(仮称)新阿蘇にしはら ウインドファーム

環 境 影 響 評 価 準 備 書

補 足 説 明 資 料

株式会社ジェイウインド

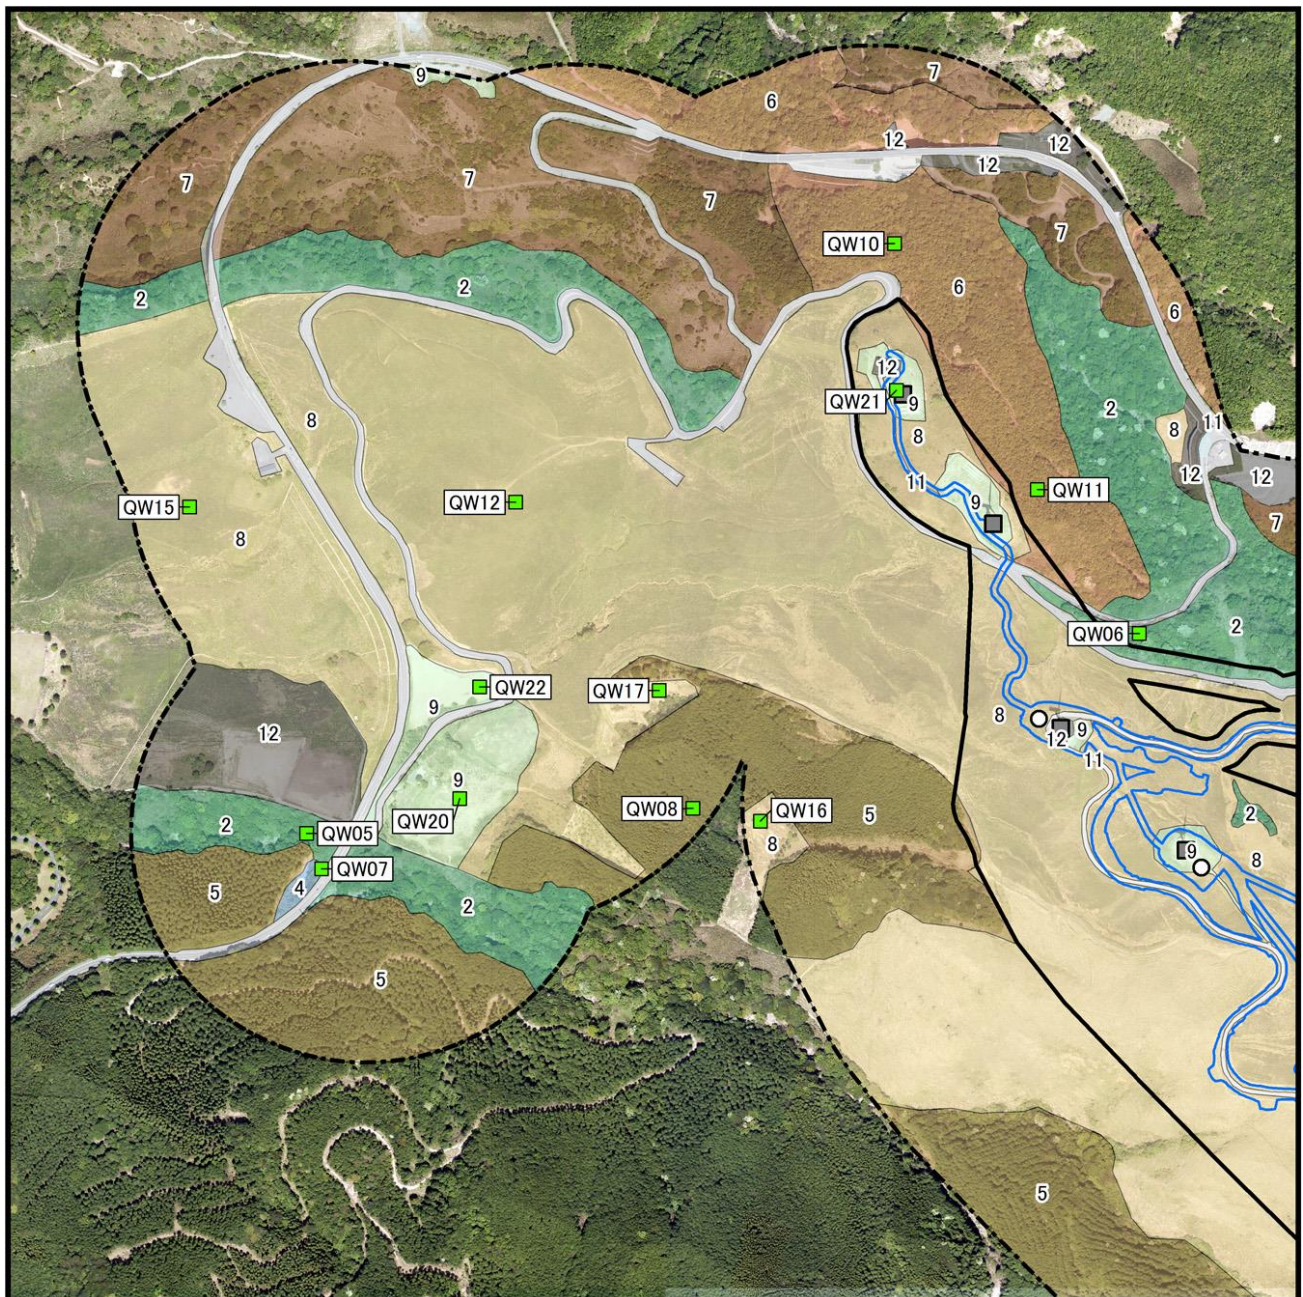
住宅や福祉施設までの距離の数値はもう少し目立つようにしてほしい。

評価書では次ページ（本資料 p. 21）に示すとおり、修正いたします。

図 10.1.4-4 植生図 (西側)

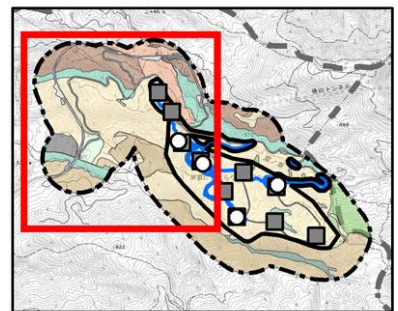
- ・ 準備書 p. 334 に植物相の調査ルートが示されていますが、それらのほとんどが管理用道路に沿ったものとなっています。しかし、ある地域の植物相を把握するためには、全域を踏査する必要がありますので、道路沿いのみの調査では不十分と考えます。図示せずとも、調査範囲をまんべんなく踏査する、のような文言で表記してもよいと思います。
- ・ 準備書 p. 335 に植生調査地点が示されており、それらは「調査地域に係る植生判読素図を基に設定した 22 地点」とあります。それに関して、p. 125 に現存植生図と空中写真の重ね合わせ図が示されており、空中写真には植生図凡例と異なる映像が映っています。特に左上部のネザサーススキ群集の中に、二次遷移の進行に伴うものと推測される、草原植生とは異なる樹林や低木林と思しきものがあります。空中写真を基にした判読素図を基に調査地点を設定したのであれば、それらの植生も調査対象にすべきだったと思います。

- ・ 植物相の調査ルートについては、既設風力発電機の設置箇所や工事用道路の拡幅箇所及びその周囲を重点的に踏査し、その他随時補足的に周辺部含めてまんべんなく確認しております。さらに、草地（ネザサーススキ群集等）や落葉広葉樹林（アカメガシワーカラスザンショウ群落等）等、様々な環境を踏査することで、植物相の把握に努めました。
- ・ ご指摘いただいたネザサーススキ群集の中にある樹林や低木林ですが、植生図（準備書 p. 580～582）では主にアカメガシワーカラスザンショウ群落として図示しています。本群落については、植生判読素図に加え、現地での観察をもとに、QW05 や QW06 で植生調査を実施しております。ご指摘いただいた箇所について、判読に用いた空中写真、植生図、植生調査地点を次ページ（本資料 p. 30）に示します。

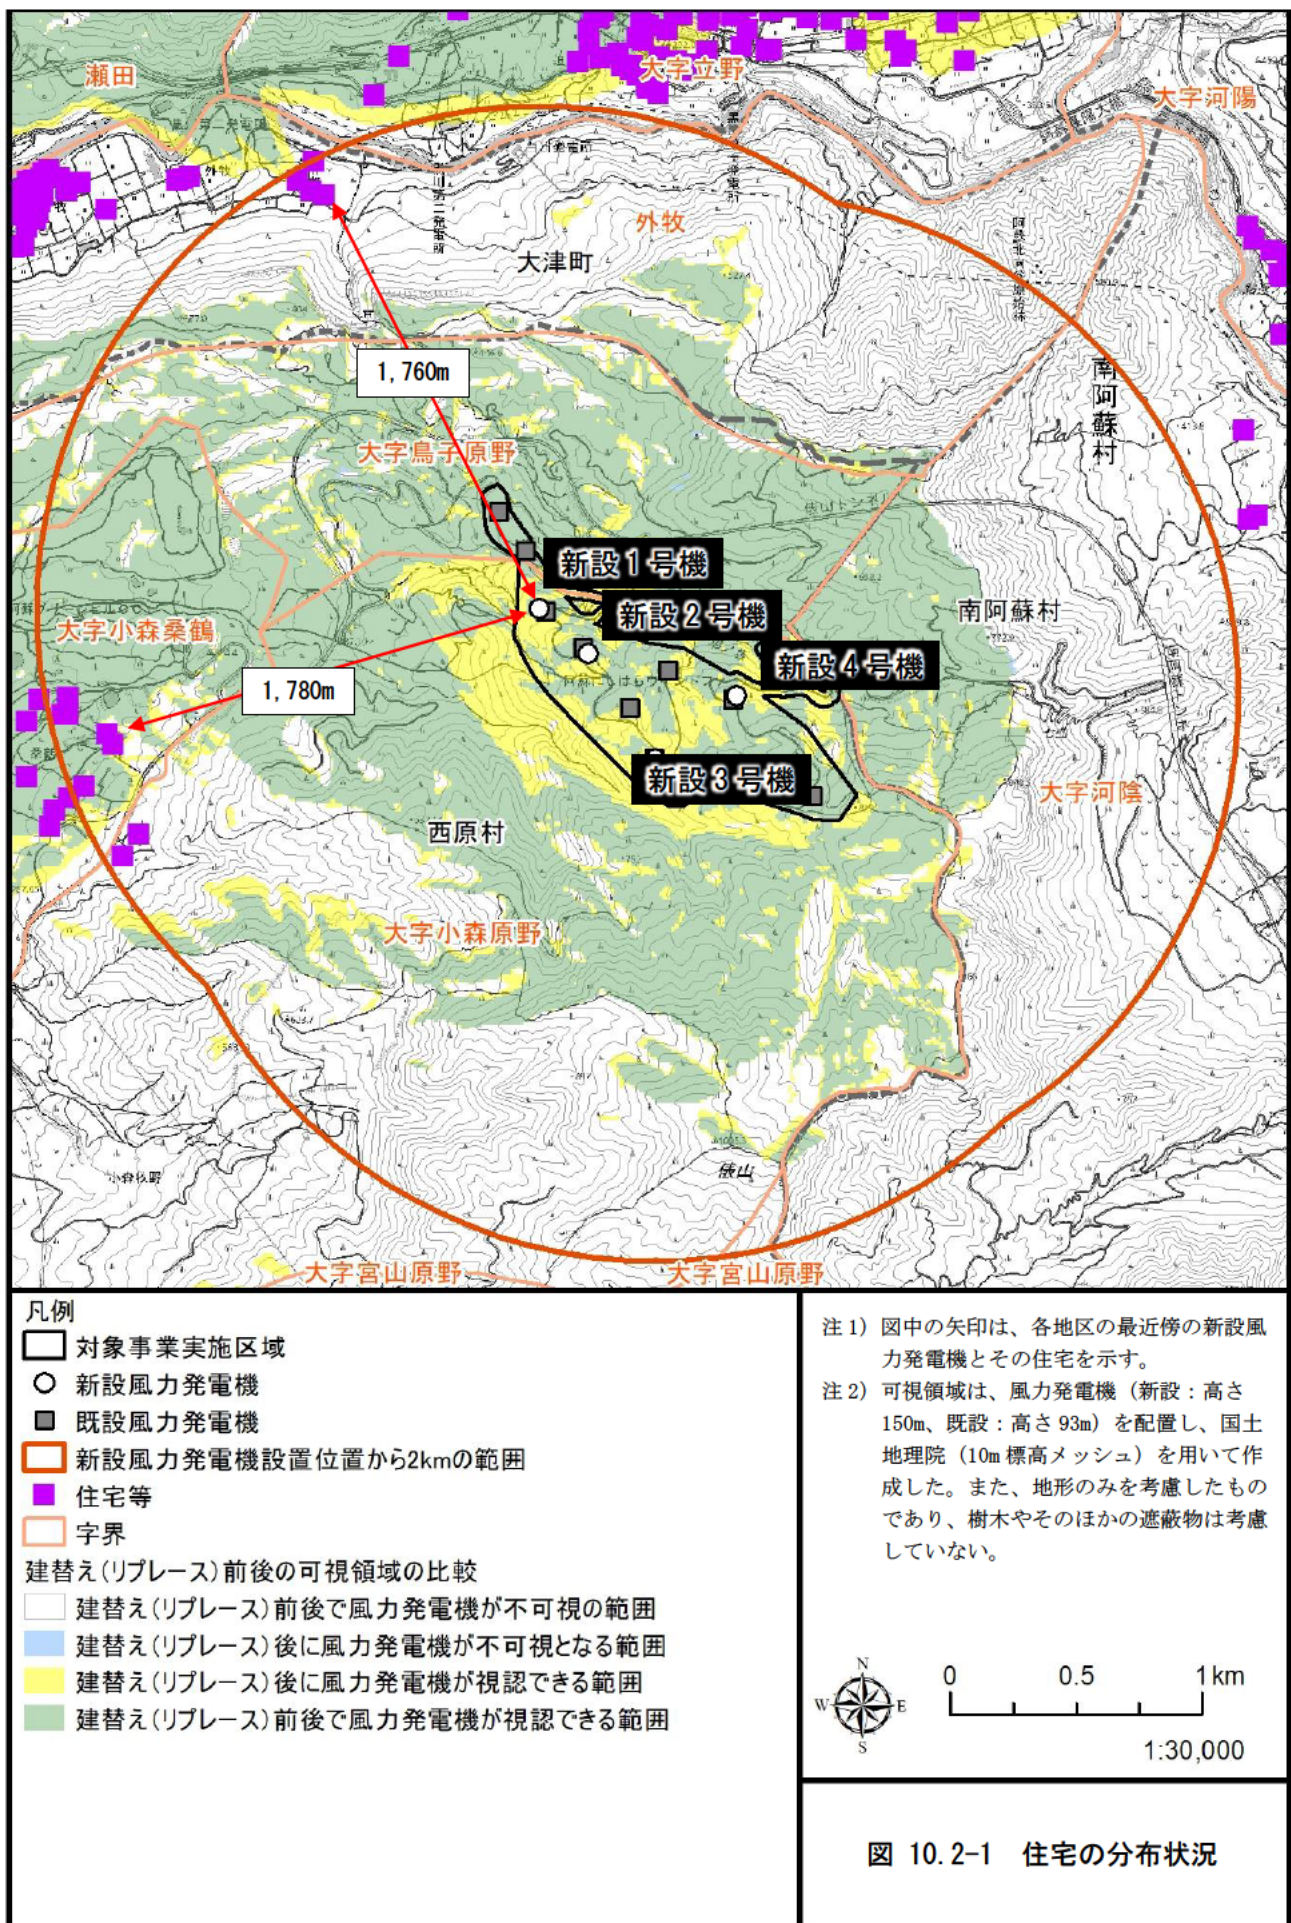
図 10. 1. 2-1 に表 10. 1. 2-1 に出てくる地区名を記載してください。

評価書では次ページ（本資料 p. 34）に示すとおり、修正いたします。
